Par atklātu konkursu
“BIOLOĢISKĀS ATTĪRĪŠANAS STACIJAS “DAUGAVGRĪVA” TERITORIJAS ĀRĒJĀ
APGAISMOJUMA PROJEKTA IZSTRĀDE UN AUTORUZRAUDZĪBA”
(identifikācijas Nr.RŪ-2022/149)

Papildu informācija Nr.1

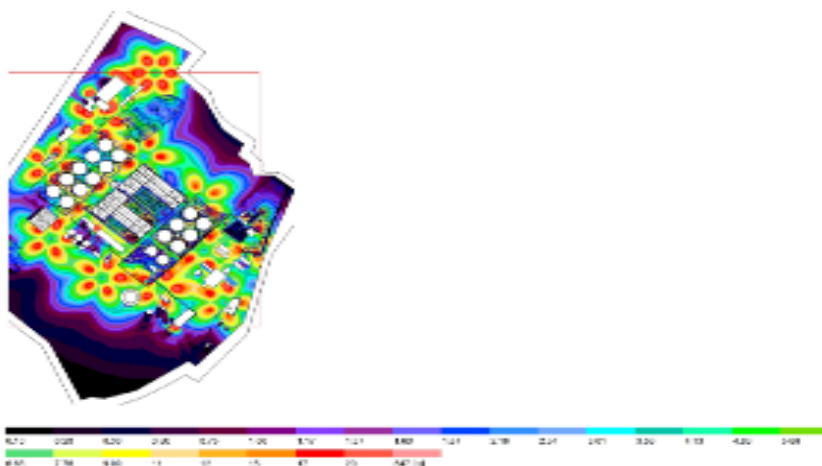
Vai jauna topogrāfiskā plāna sagatavošana ir Uzņēmēja apjomā?

Pretendentam ir jāparedz topogrāfisko uzmērījumu robežas projektēšanas darbu robežās.
